ITINERARIO RAGUSA-CATANIA

PROGETTO ESECUTIVO

VERIFICA DI COERENZA PE-PD E RECEPIMENTO PRESCRIZIONI

Relazione di coerenza tra PE e PD e di recepimento delle prescrizioni della Delibera CIPE n. 1/2020

Figura 3 - Sezione tipo in rettilineo – Progetto Esecutivo

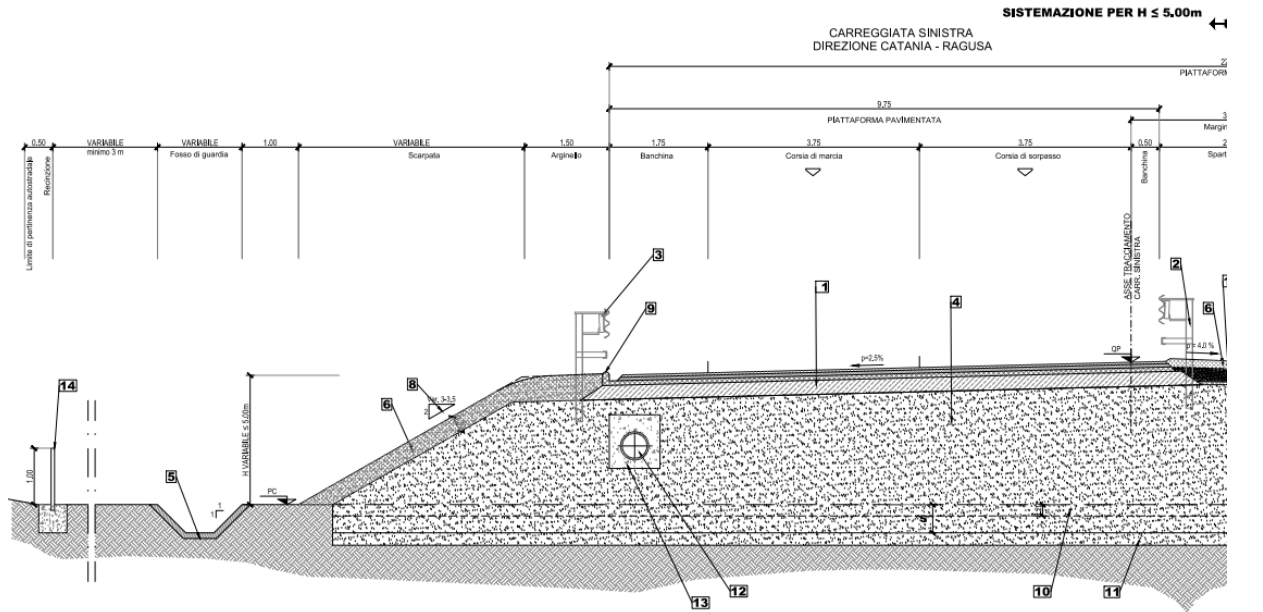
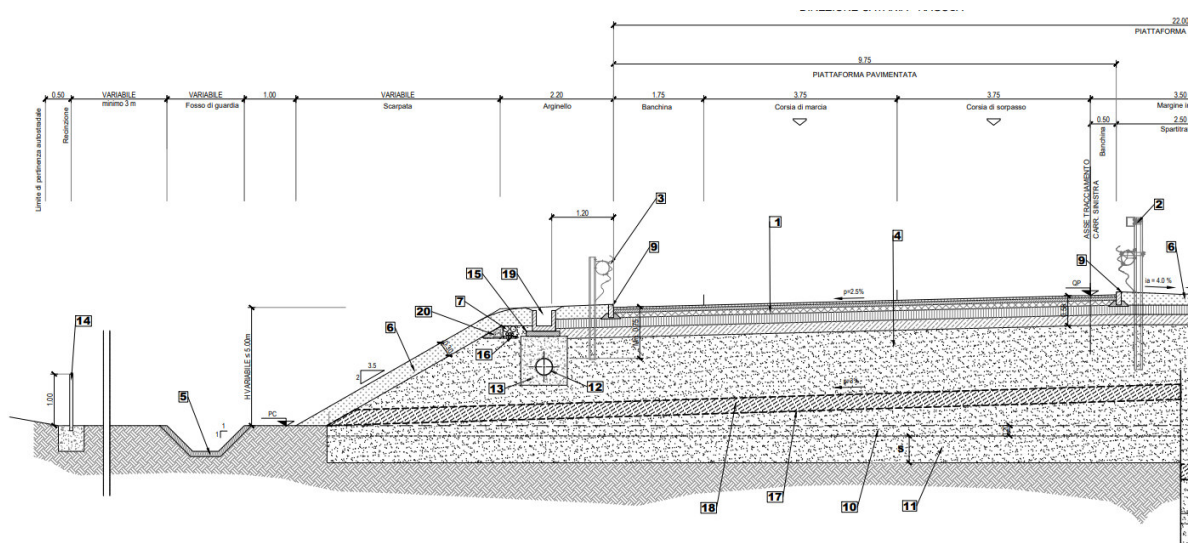
Le sezioni tipo di progetto hanno subito delle ottimizzazioni rispetto al progetto definitivo. In particolare è stato allargato l'arginello e, al di sotto di esso, sono state posizionate le tubazioni per la gestione delle acque di piattaforma.

Nelle sezioni tipo sono state introdotte le predisposizioni impiantistiche per la smart road, in particolare:

- Cavidotti con 2 tubi D110+1 tritubo (3 D50)
- Pozzetti ogni 150 m
- Plinti per pali a quinconce con interasse 600 m per lato

Viadotto "Vallone delle coste" – Prospetto: Confronto Progetto Definitivo (in alto) vs Progetto Esecutivo

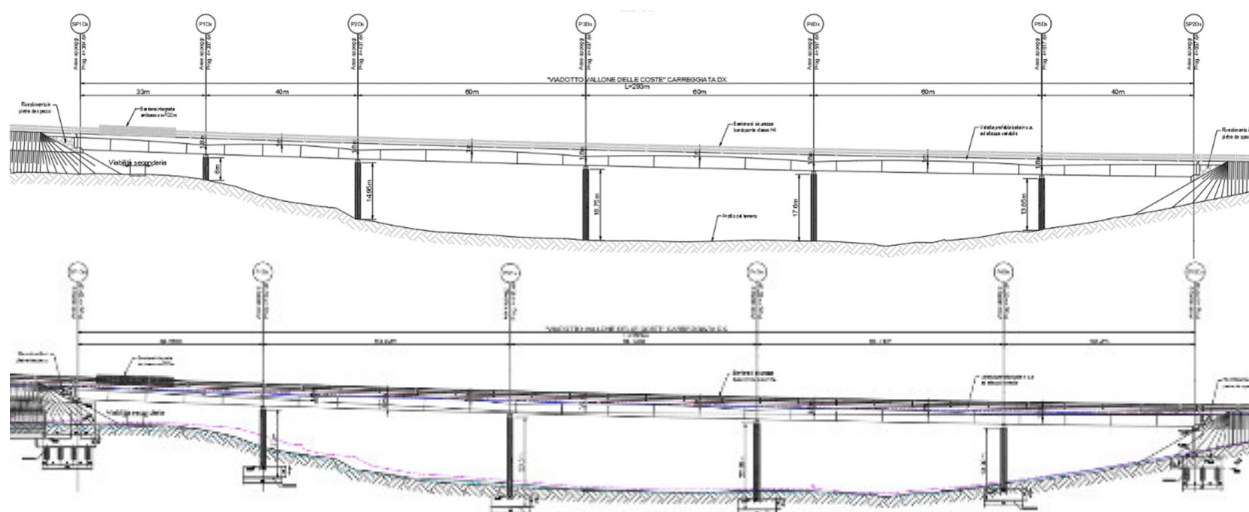
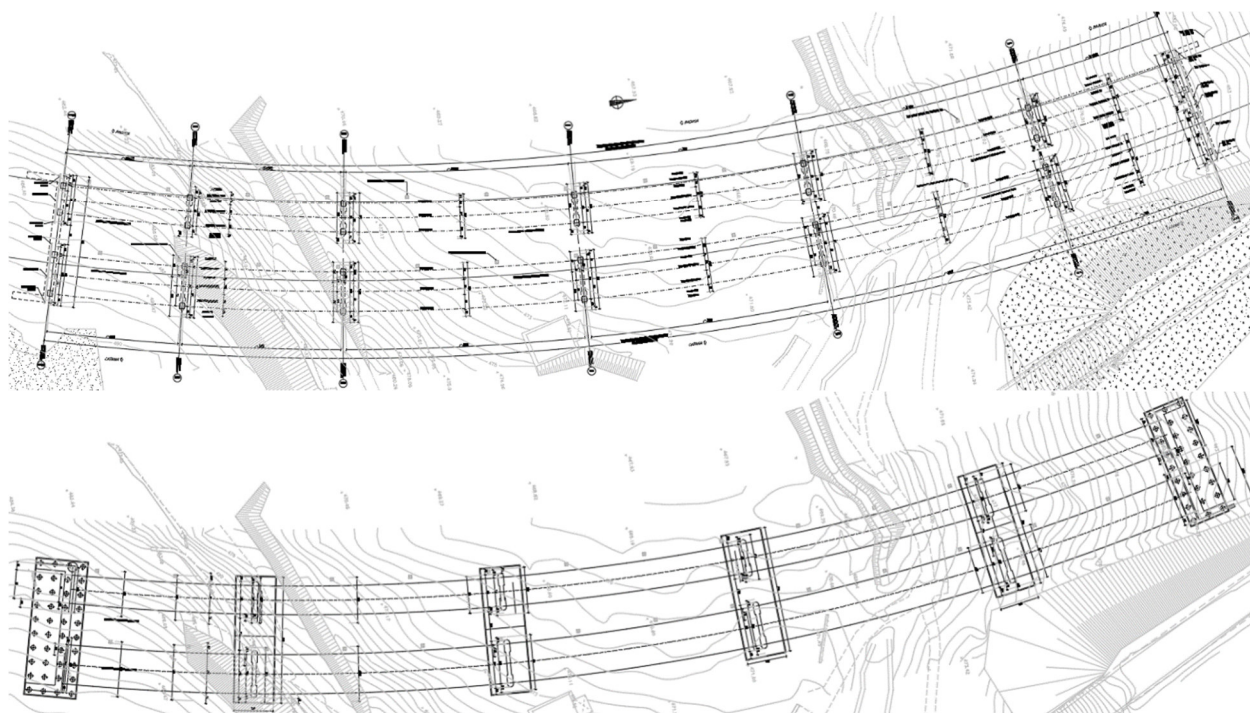
Prescr. 45) Il viadotto denominato "vallone delle coste" (lotto 1) dovrà essere realizzato con quattro piloni, l'intero versante prospiciente l'area del viadotto interessato dai lavori dovrà essere rinaturalizzato utilizzando interventi di ingegneria naturalistica.

Il Progetto Esecutivo è stato sviluppato riducendo il numero delle campate da sei a cinque (quindi si avranno quattro pile) con la seguente scansione delle luci: 48.5+64.8+64.8+64.8+50.1m.

La variazione del numero delle campate non implica alcuna significativa modifica al sistema strutturale dell'impalcato che rimarrà sostanzialmente identico a quanto previsto nel PD; anche l'altezza delle travi principali dell'impalcato non subirà alcuna variazione in quanto già il PD prevedeva luci fino a 60m e quindi poco inferiore ai 65m previsti dalla soluzione proposta. Lo stesso tipo di ragionamento può applicarsi in generale alle sottostrutture che, quindi, non subiranno modifiche rilevanti.

Progetto Definitivo – Vecchio tratto stradale del Lotto 1 sino al km 0+700 non naturalizzato

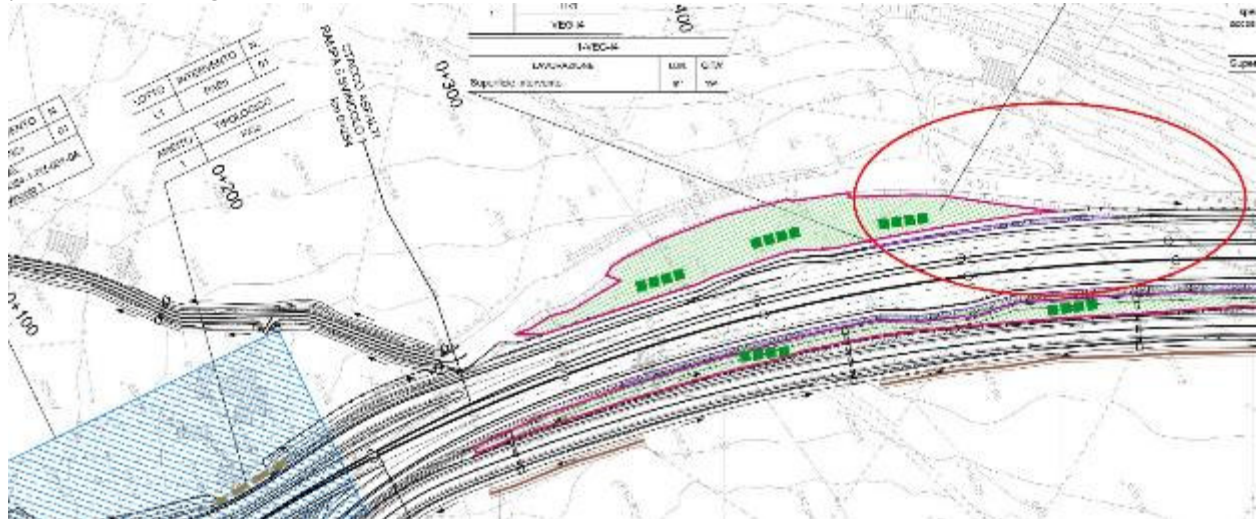
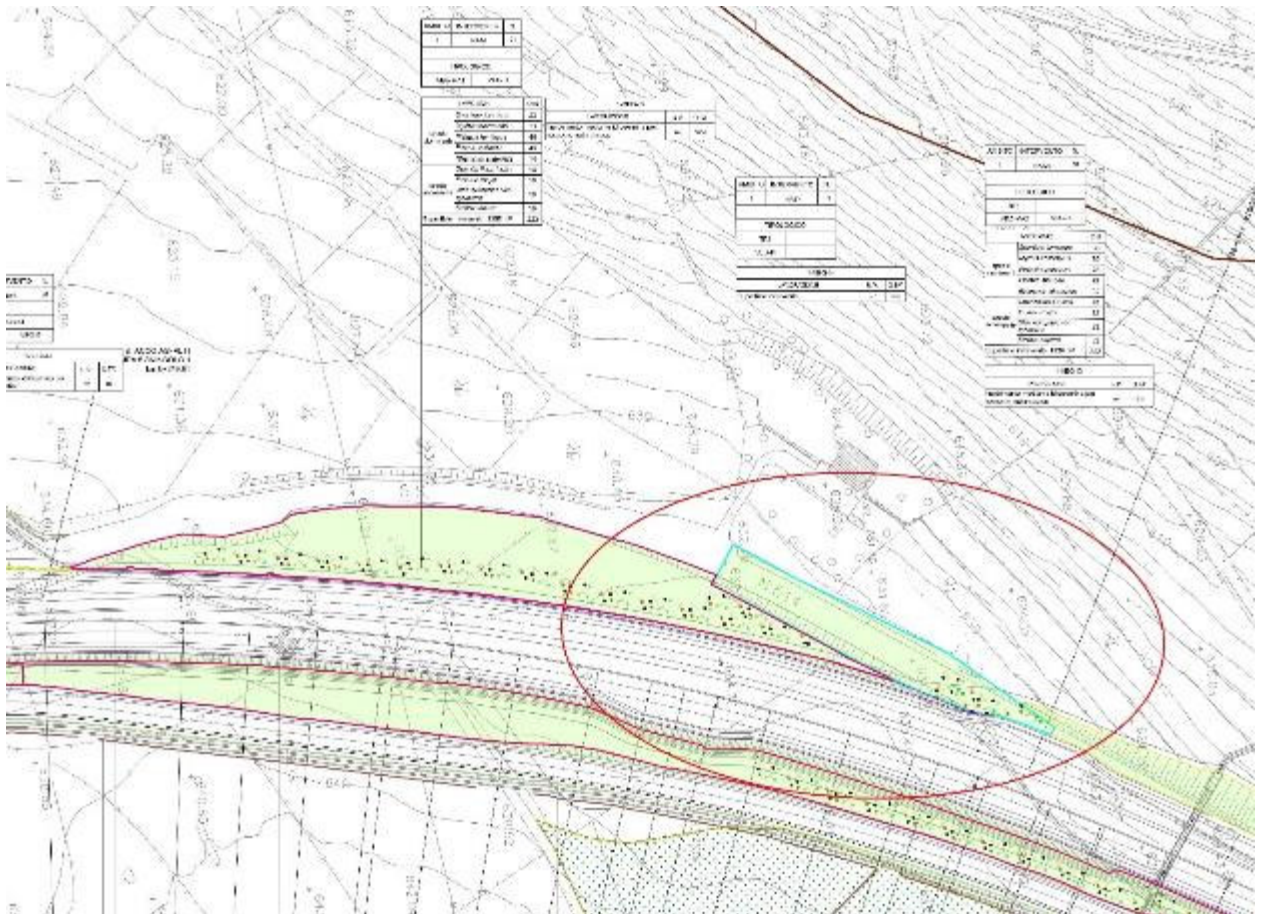
Prescr. 46) Non dovrà essere abbandonato ma dovrà essere rinaturalizzato seguendo la morfologia naturale del versante, il vecchio tratto stradale del Lotto 1 sino al km 0+700, ove il tracciato si sviluppa in area non direttamente sottoposta a vincolo, con un nuovo percorso rispetto alla Strada Statale esistente, ai sensi dell'art. 152 del Codice dei Beni Culturali D. Lgs 42/04.

Il progetto Esecutivo, come indicato dalla prescrizione in oggetto, prevede la rinaturalizzazione del tratto che va dal Km 0+485 al km 0+650 circa, seguendo la morfologia naturale del terreno, attraverso l'intervento **NAan** "Interventi di naturalizzazione delle aree in dismissione della viabilità primaria e Secondaria" in ambiente agricolo e naturale.

Nello specifico l'intervento tipologico previsto riguarda **ST1 "Naturalizzazione"** attraverso inerbimento mediante idrosemina per recupero naturalistico e nella parte terminale è previsto anche una porzione d'are ripristinata con intervento **VEG-MA2 caratterizzato da un impianto di vegetazione arboreo-arbustiva**.

Stralcio planimetrico cavalcavia prog. 1+483 con rappresentazione dei reperti rinvenuti. - Progetto Definitivo

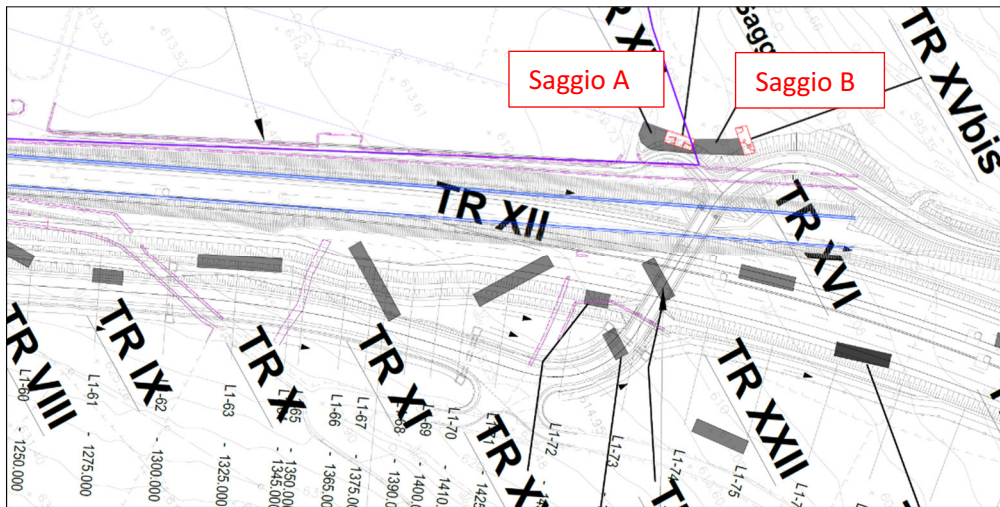
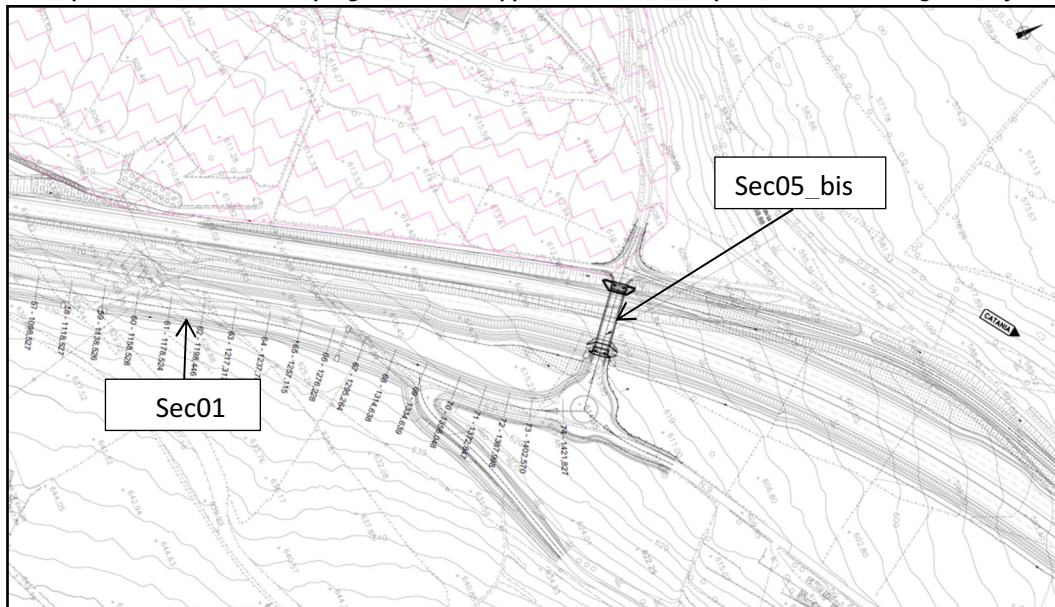
Prescr. 51) In esito alle indagini preventive svolte in Contrada Castiglione il Cavalcavia alla progr. 1+483, originariamente previsto in assetto obliquo rispetto alla Strada Statale esistente dovrà essere previsto alla progr. 1+459 in assetto perpendicolare alla Statale esistente al fine di non interferire con i reperti rinvenuti in fase di indagine preventiva.

In esito alle indagini preventive svolte in Contrada Castiglione il Cavalcavia alla progr. 1+483, previsto in fase di progettazione definitiva in assetto obliquo rispetto alla Strada Statale esistente, è stato avanzato alla progr. 1+459 in assetto perpendicolare all'asse principale di progetto al fine di non interferire con i reperti rinvenuti in fase di indagine preventiva.

Vista generale delle aree in questione – Opere di Progetto Esecutivo

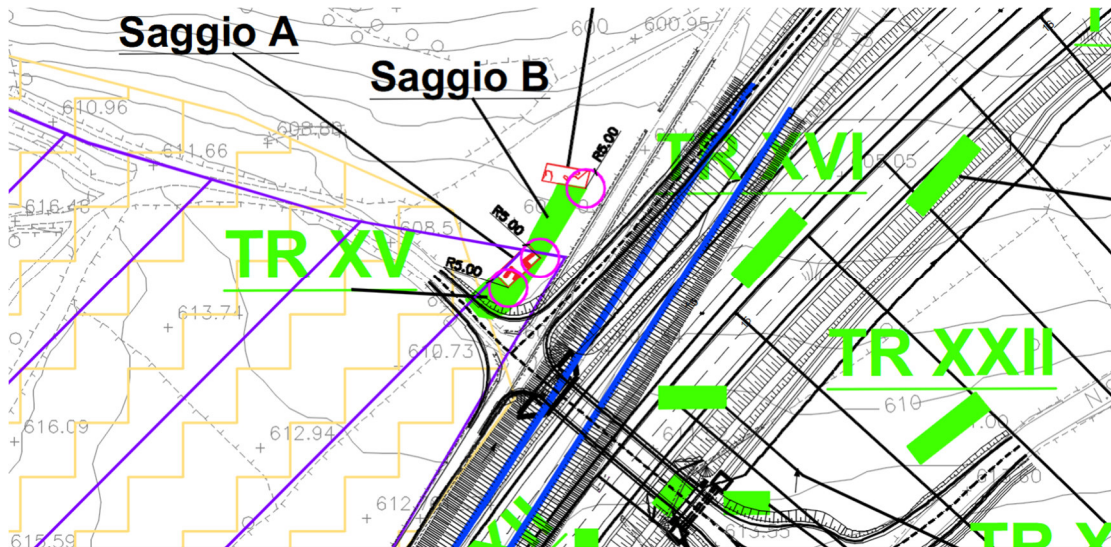
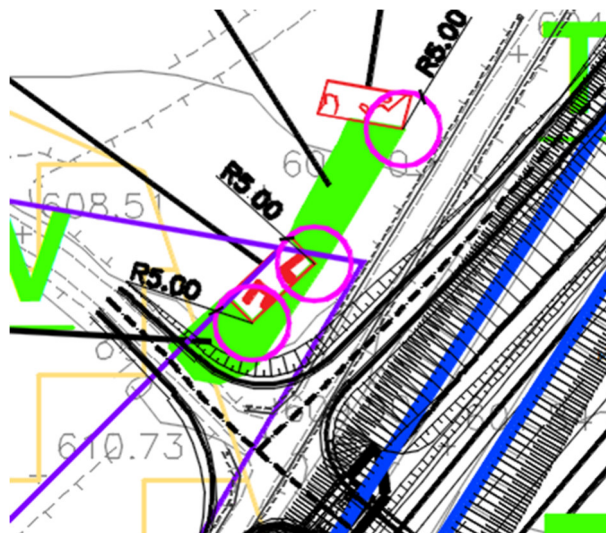
Prescr. 52) In contrada Castiglione i manufatti in progetto, nonché le aree di cantiere dovranno distaccarsi almeno m. 5 dalle emergenze archeologiche.

La prescrizione si ricollega anche a quella precedente (nr. 51). Le richieste riguardano la distanza minima di 5 m da tenere, con le opere e con i lavori, dalle emergenze archeologiche in Contrada Castiglione. Nell'ambito del Progetto Esecutivo sono stati apportati accorgimenti tecnici e modifiche di tracciato delle viabilità secondarie in corrispondenza di questa zona che garantiscono il rispetto della distanza minima richiesta. L'effetto combinato della rettifica del cavalcavia alla progressiva 1+ 459 (cfr. paragrafo sulla Prescr. 51) e la riprogettazione planimetrica delle viabilità secondarie sec.05 e sec. 05 bis rispettivamente garantisce, come si vede dalle immagini seguenti, il rispetto delle distanze minime.

In verde sono rappresentate le trincee esplorative condotte ed in rosso le aree che rappresentano le emergenze archeologiche, si vede che le distanze sono sempre di almeno 5 m sia delle opere in progetto che delle aree adibite alla cantierizzazione.

Lotto 4. Comune di Lentini. inquadramento piano indagini

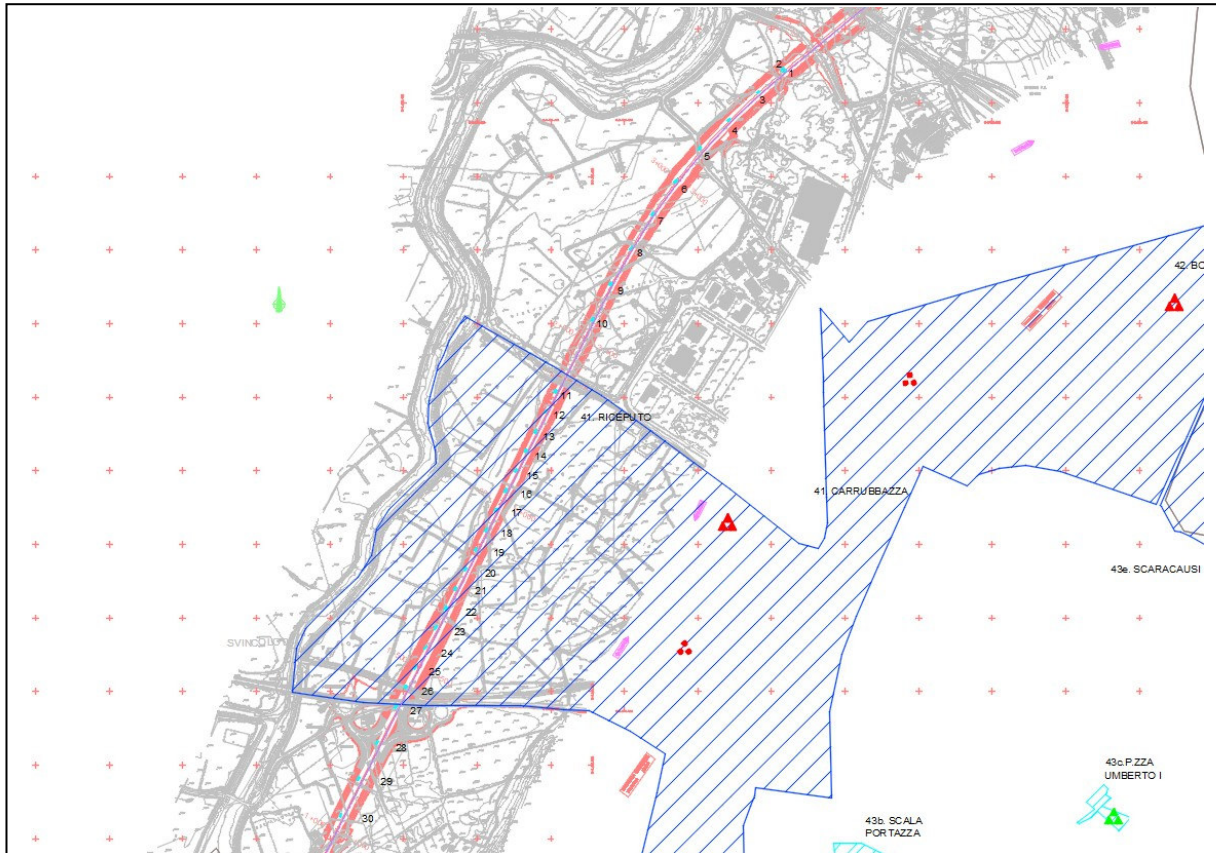
Prescr. 57) Prima dell'inizio dei lavori di realizzazione delle opere in progetto, si prescrive l'effettuazione di ulteriori saggi archeologici preventivi, nel numero e nella consistenza che sarà valutata Soprintendenza di Siracusa nelle aree del Comune di Lentini: Carfallotto; Casa del Giudice; Seggio/Burrione; Riceputo/Burrione; Riceputo/Ponterotto; Bottigliere.

Nell'ambito del Progetto Esecutivo si è predisposto il seguente piano operativo in ottemperanza alle prescrizioni che, per quanto attiene il territorio ricadente nella Provincia di Siracusa, richiedono prima dell'inizio dei lavori di realizzazione delle opere in progetto, l'effettuazione di ulteriori saggi archeologici preventivi. Il piano prevede il posizionamento di **30 trincee** di dimensioni **10x4 m** lungo il tracciato, all'incirca tra il km 61+500e il km 64+000 con una scansione di **50 m all'interno della zona di interesse archeologico** (art. 142, lett. m, D. Lgs. 42/2004) di C.da Carrubazza-Bottigliere-Riceputo e di **100 m al di fuori di questa**. Le trincee 1 e 2 sono state posizionate in continuità con i lati lunghi della Trincea X delle indagini 2017.

- **Saggi 1-10 ogni 100 m:** al di fuori della zona di interesse archeologico
- **Saggi 11-26 ogni 50 m:** all'interno della zona di interesse archeologico
- **Saggi 27-30 ogni 100 m:** al di fuori della zona di interesse archeologico

Stralcio planimetrico sottovia al km 11+417 presso lo svincolo di "Comiso - Chiaromonte"

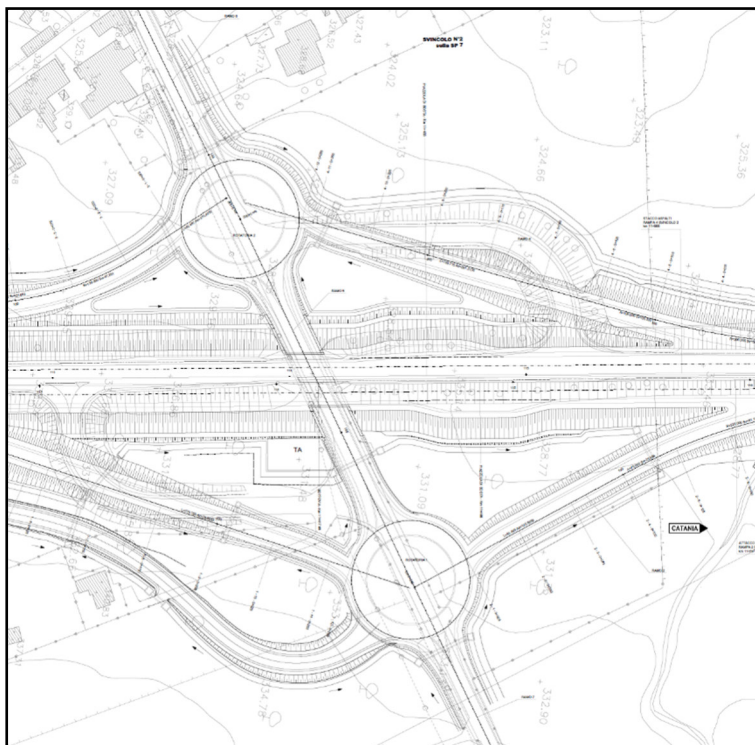
Prescr. 74) Le rampe n. 5, n. 6 ed il sottovia alla Pk 0+056 dello Svincolo n. 2 S.P. n. 7 "Comiso – Chiamamonte", ricadente nell'ambito del territorio del Libero Consorzio Comunale di Ragusa, dovranno essere realizzate con una piattaforma stradale larga ml 10,50 (tipologia C1 del D.M. 05/11/2001) per evitare differenze di larghezza con piattaforma stradale della bretella di collegamento all'aeroporto di Comiso, richiamata nella prescrizione n. 32 della Delibera CIPE 03/2010.

Per il ramo 5, il ramo 6 ed il sottovia alla pk 11+417.69 dello svincolo di "Comiso - Chiamamonte" è stata prevista una sezione tipo C1 - D.M. 05/11/2001 conforme a quella della bretella di collegamento all'aeroporto di Comiso.
